Nota beantwoording zienswijzen en Staat van wijzigingen

Ontwerpbestemmingsplan Spuifront Oud-Beijerland

5 november 2019

Uitsnede blz. 96 gebiedsprofiel Hoeksche Waard (bron: provincie Zuid-Holland)

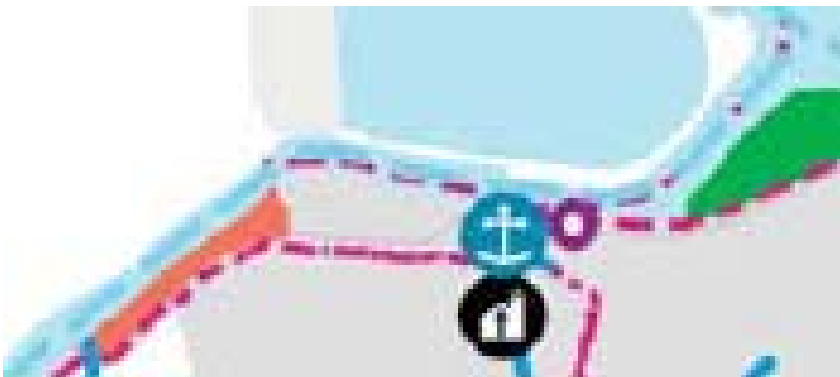
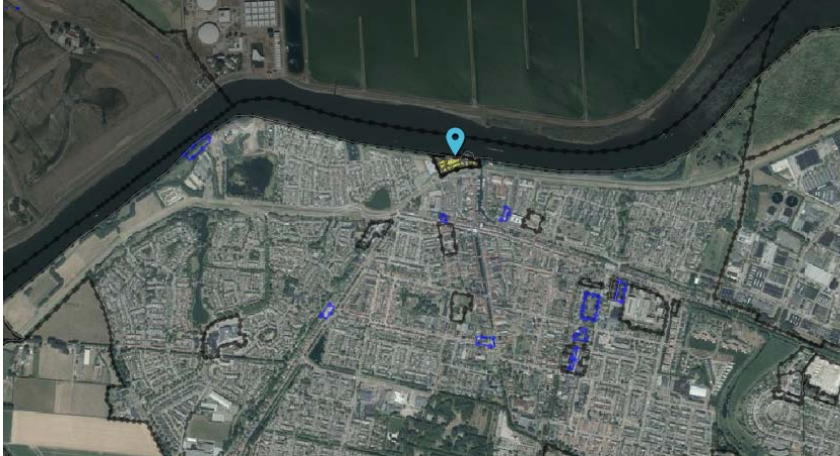
De locatie heeft in het gebiedsprofiel van de provincie Zuid-Holland de aanduiding 'buitendijks natuurgebied'. Het gebiedsprofiel geeft een omschrijving van deze gebieden. Indiener verwijst naar appendix A die bij de zienswijze is gevoegd. Het ontwerpbestemmingsplan voldoet niet aan deze omschrijving en bevat ook geen toetsing.

De locatie is een voormalige bedrijfslocatie en is in het gebiedsprofiel daarom ook niet aangemerkt als 'buitendijks natuurgebied' zoals indiener stelt. Uit kaartmateriaal op bladzijde 38 en 96 van het gebiedsprofiel blijkt dat de locatie ook niet is aangemerkt als natuurrecreatie (groen) of recreatiegebied (rood) zoals in de afbeelding is te zien. De tekst van Appendix A gaat over recreatiegebieden en is niet van toepassing op onderhavige locatie. Er is dan ook geen strijd met het gebiedsprofiel.

Maximaal aantal lagen (bron: beeldkwaliteitsplan Spuifront).

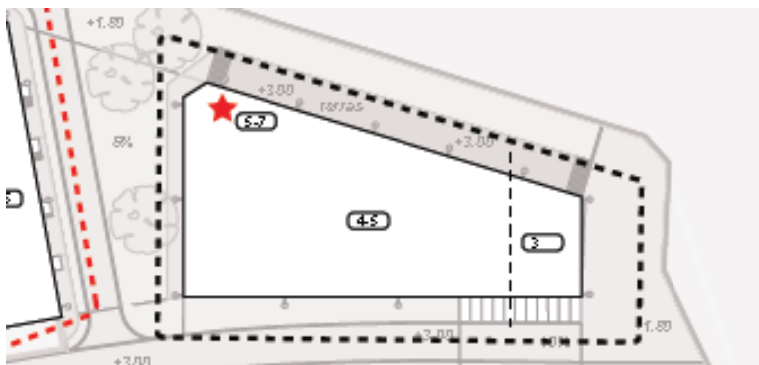
Indiener heeft ca 13 jaar geleden een vergunning ontvangen voor het aanbrengen van een raam in de zijgevel van de woning. Dit raam biedt uitzicht op de rivier het Spui. Met de beoogde ontwikkeling wordt dit uitzicht teniet gedaan.

Indiener heeft in het voortraject meegedacht en verzocht om terraswoningen te realiseren. Uit het ontwerpbestemmingsplan blijkt in zijn zichtveld hoogbouw te zijn voorzien. Indiener verzoekt de gemeenteraad om rekening te houden met de reeds bestaande woningen zodat uitzicht op de rivier behouden blijft. Bijvoorbeeld door minder hoge woningen te realiseren. De nu in het midden van het bouwplan voorziene lagere woningen zouden daartoe naar voren gehaald kunnen worden. De beoogde nieuwe ontwikkeling leidt naar verwachting tot vermindering van de waarde van het onroerend goed van indiener. Indiener behoudt zich het recht voor om na het onherroepelijk worden van het plan eventueel een verzoek om tegemoetkoming in de schade in te dienen.

De maximale bouwhoogte is naar aanleiding van eerdere inspraak verlaagd. Het ontwerpbestemmingsplan en het beeldkwaliteitsplan zijn hier op aangepast.

De hoogte van het gebouw op de kop (havenzijde) was in het concept 3-4 lagen, en is nu gesteld op maximaal drie lagen (of twee lagen met een kap) om zo beter aan te sluiten op de bebouwing van het Havenkwartier (en het zicht vanaf de Havendam). Hierachter aansluitend kan hoger gebouwd worden met de pandsgewijze differentiatie in het achterhoofd. Vandaar de mogelijke sprong van een laag. In het concept was sprake van 4-6 lagen. Mede naar aanleiding van de inspraak is deze bouwhoogte gesteld op 4-5 lagen wat vergelijkbaar is met de bestaande bebouwing op de kop van de Oostkade met de Spuidijk. Het accent op de hoek aan het Spui blijft gelijk en mag naar 5-7 lagen. Een verdere aanpassing is ruimtelijk niet gewenst op deze locatie.
